# リコール届出一覧表

リコール届出日：令和3年11月30日

リコール届出番号	外-3320	リコール開始日	令和3年12月1日
届出者の氏名又は名称	ジャガー・ランドローバー・ジャパン株式会社 問い合わせ先：ランドローバーお客様相談室 0120-922-992		
基準不適合状態にあると認める構造、装置又は性能の状況及びその原因	助手席の乗員の有無を検知する乗員検知モジュールが装着されていない車両があり、そのままの状態ではシートベルト非装着時の警告灯が作動しない。		
改善措置の内容	全車両、乗員検知モジュールを装着する。

## 改善箇所説明図

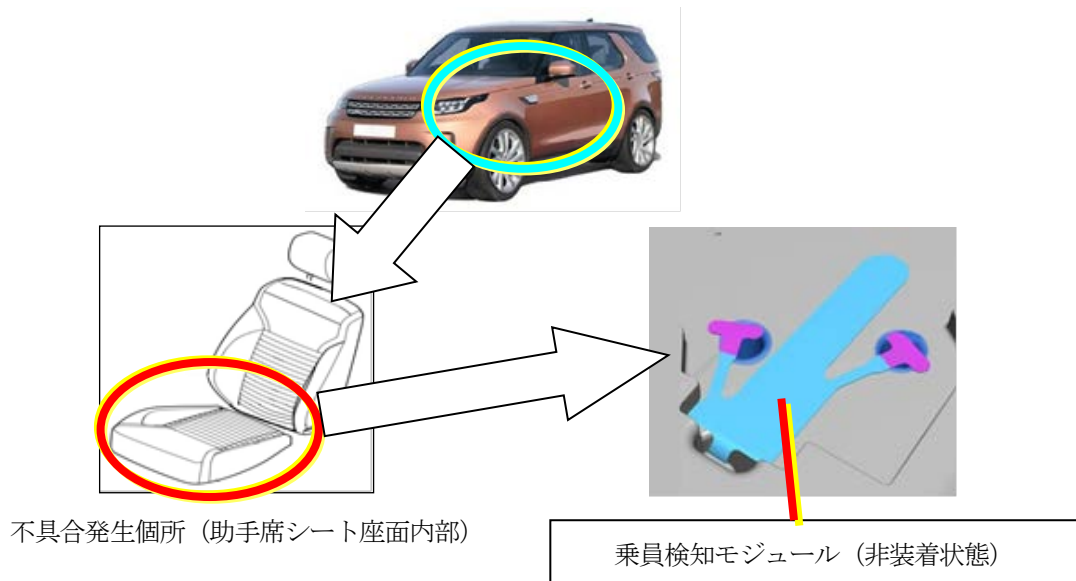
### 基準不適合発生箇所

助手席の乗員の有無を検知する乗員検知モジュールが装着されていない車両があり、そのままの状態ではシートベルト非装着時の警告灯が作動しない。

### 改善の内容

全車両、乗員検知モジュールを装着する。

識別：助手席側シートフレーム外側前部取付ボルトに銀ペイントを塗布する。
